第14回 耳川水系総合土砂管理に関する評価・改善委員会

問題・課題評価資料【ダム領域】

令和7年7月28日

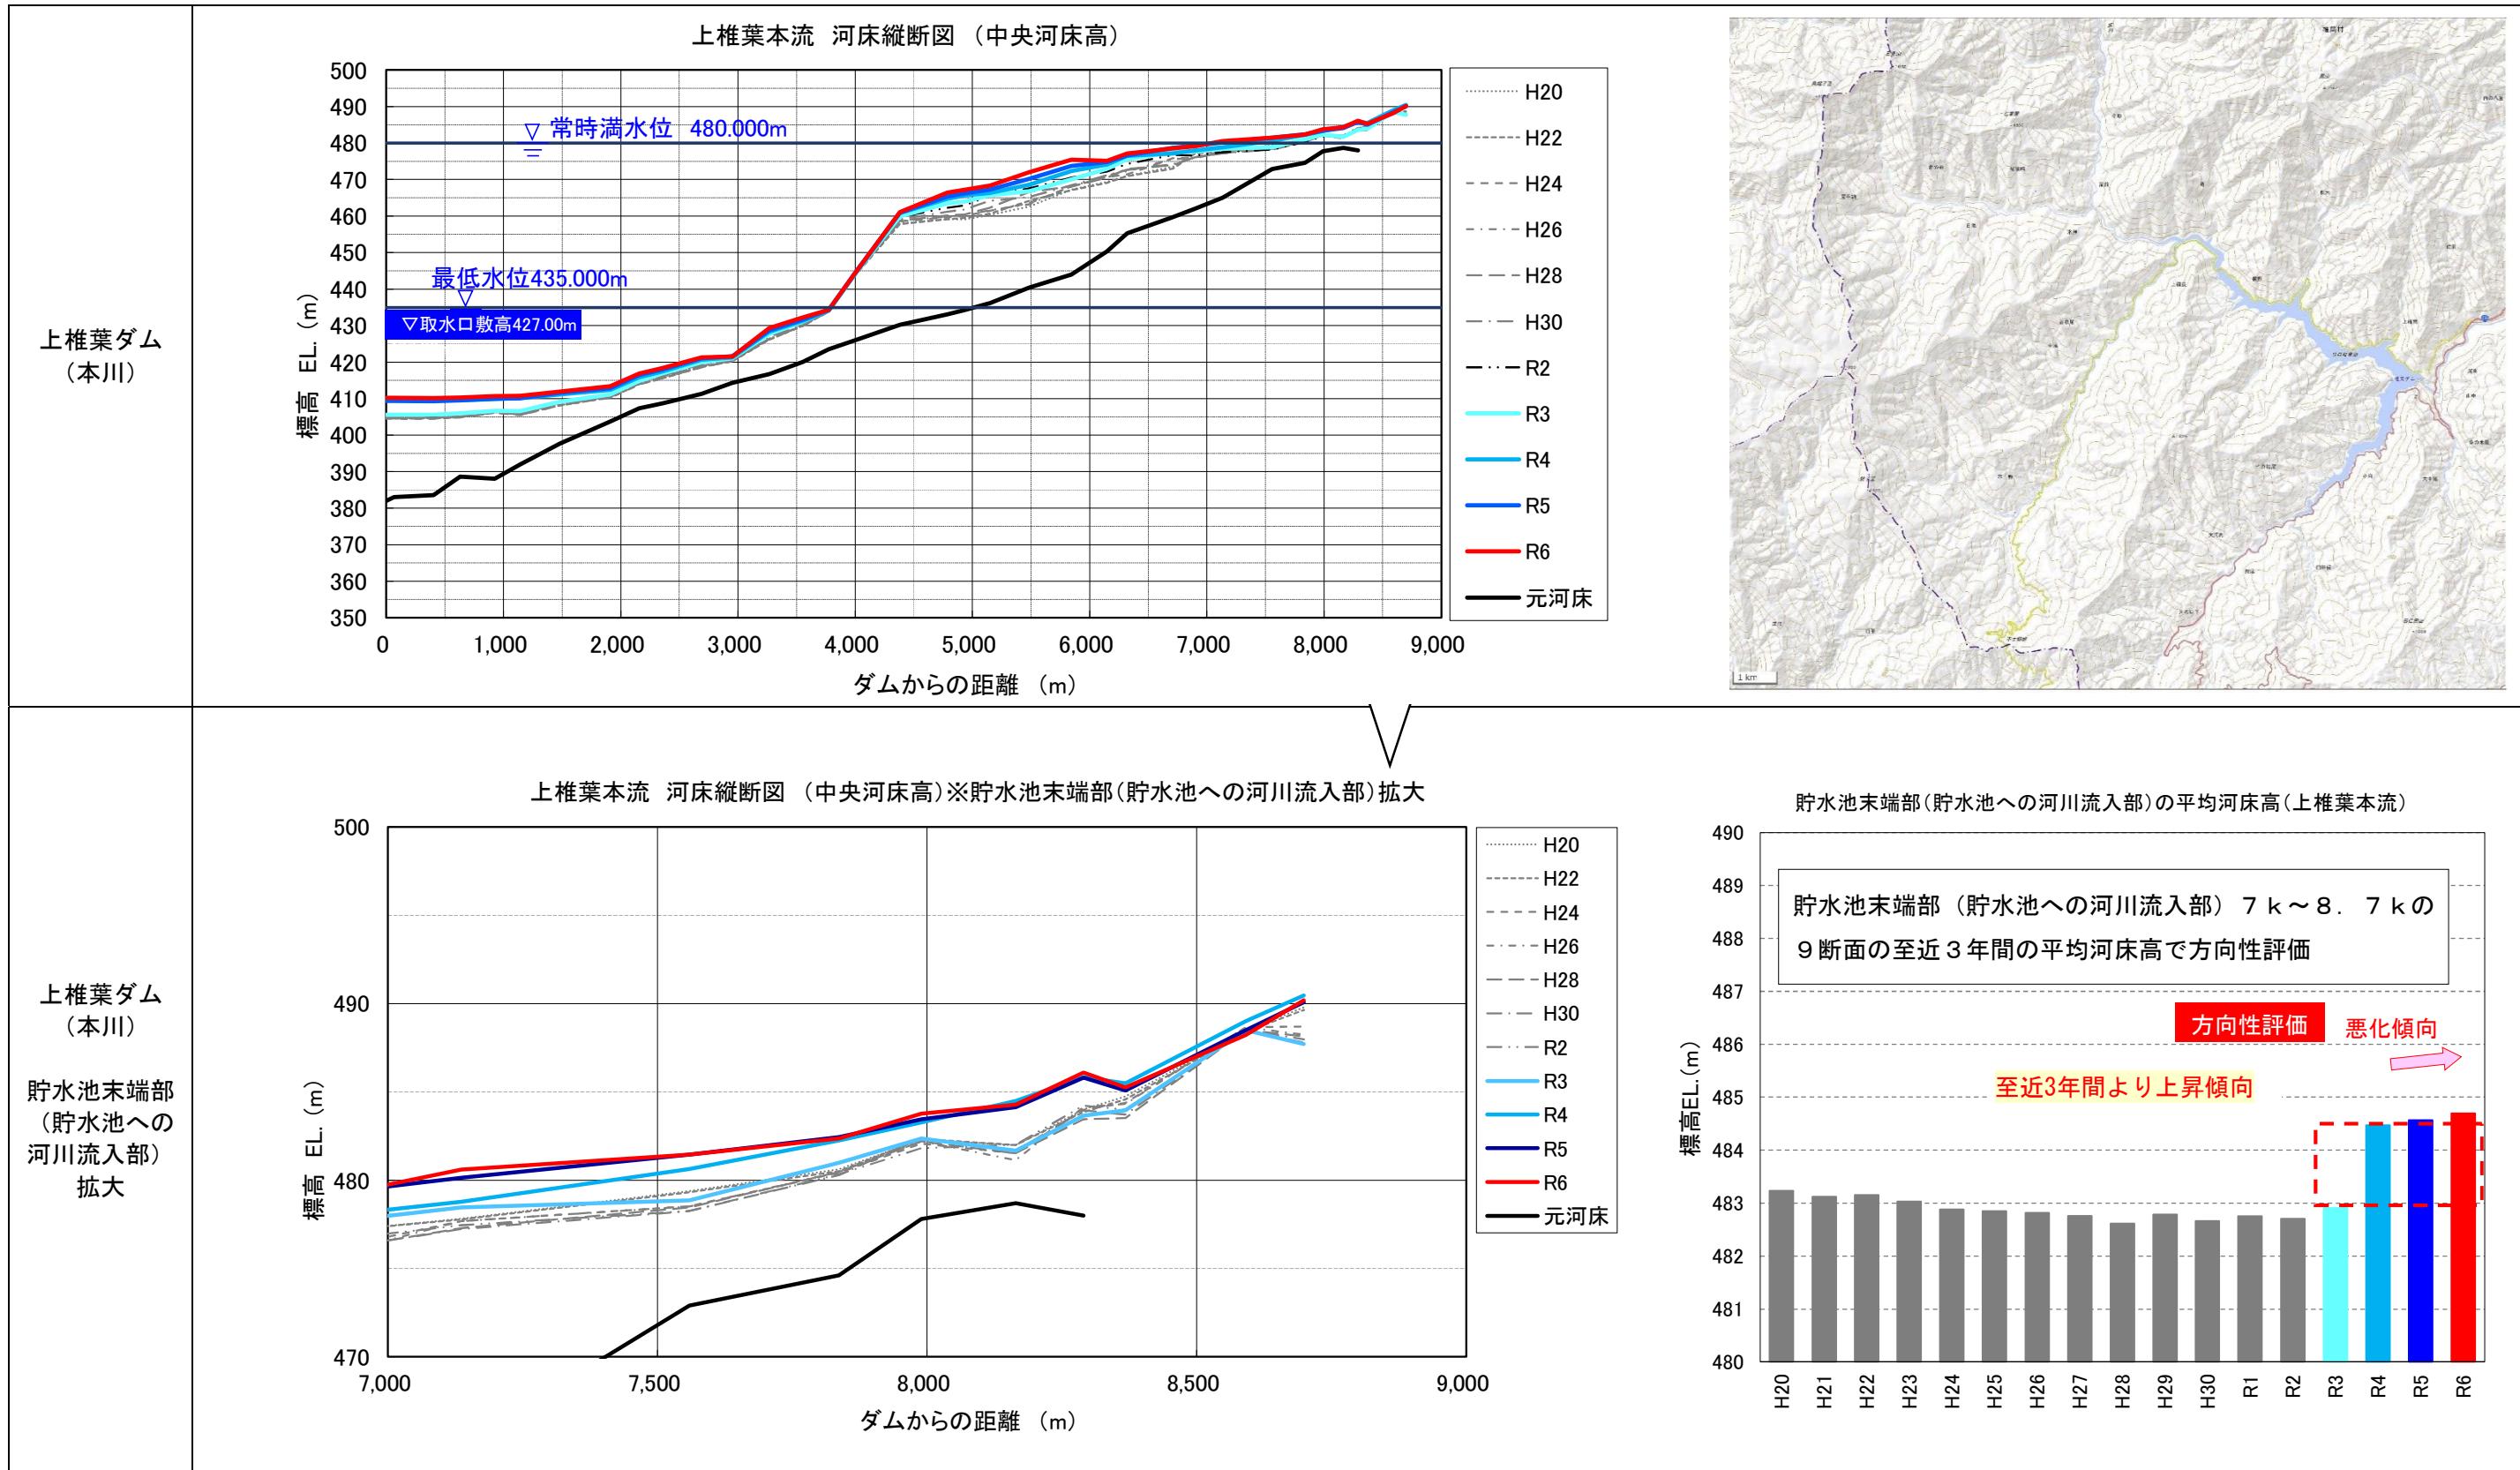
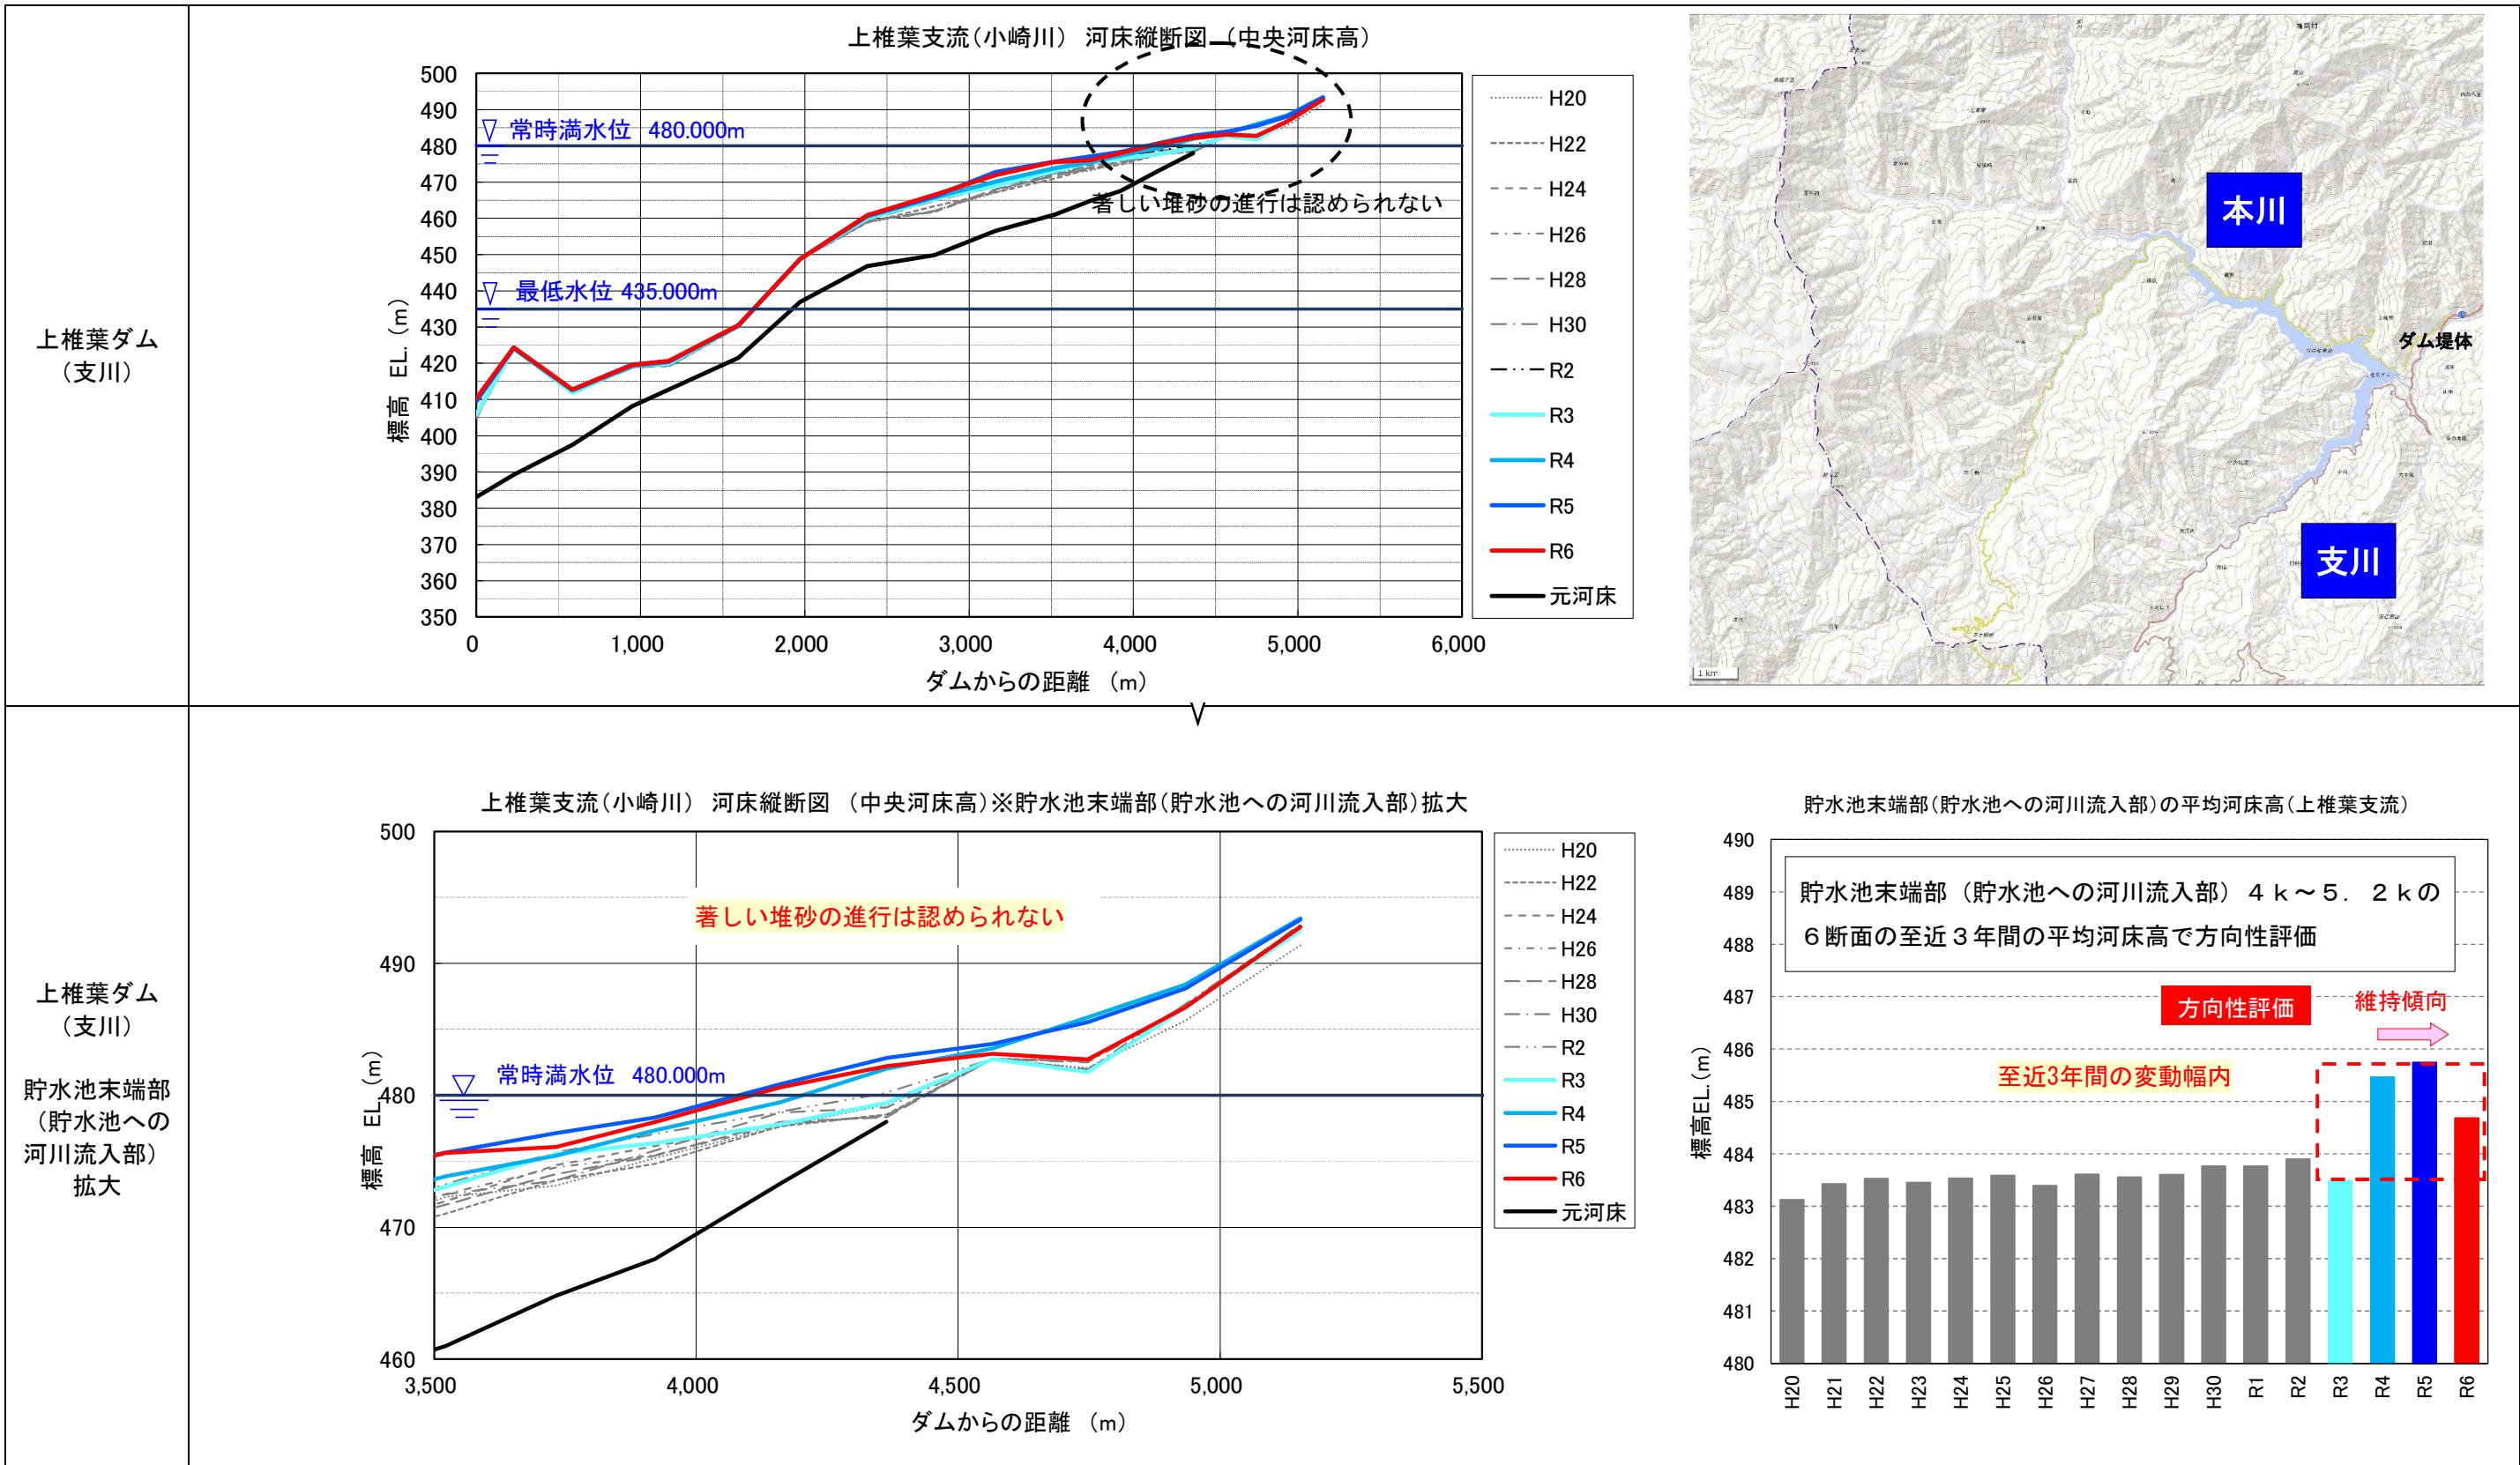
領域	総合土砂管理上の問題・課題	モニタリング項目	説明頁	主従関係	ワーキング時点での事務局案					ワーキンググループの評価				
					評価結果の概要		個別評価		総合評価	事務局案に対する意見等		個別評価※1		評価※2
							方向性	状態				方向性	状態	
ダム領域	(9)貯水池末端部(貯水池への河川流入部)治水安全度	12.ダム堆砂	2		ダム貯水池末端部(貯水池への河川流入部)の河床高は、至近3年間と比較すると、「悪化傾向」と評価される。状態は、背水の影響はみられないことから、「普通状態」と評価される。	C	b	×	【ダム領域目標】 土砂移動の連続性を回復させ、ダムの適切な運用・管理により川の機能の再生を目指す。 【ダム領域評価:『△』】 【評価コメント】 令和6年度は、ダム堆砂(貯水池末端部)、水質、漁獲量(内水面)に関して「悪化傾向」、また、ダム堆砂(利水容量)、水質、ヒアリング(漁獲量(内水面)、河床材料)に関して「悪い状態」の評価があつたが、その他の項目は概ね「普通状態」が維持されていることから、ダム領域は総合的に「△」と評価される。	背水の影響によらず、各ダム末端や河岸に土砂がたまつた状態がある。 →委員から頂いた意見を基に一部評価を修正(状態評価:b→c)	C	c	×	×

②状態：上椎葉ダム、岩屋戸ダム、塚原ダム、西郷ダム、大内原ダム、諸塚ダムとともに、貯水池末端部（貯水池への河川流入部）の堆砂による背水被害は確認されなかったが、WGで各ダム末端や河岸に土砂がたまつた状態がある意見より、状態は「悪い状態」と評価される。【評価結果：c】
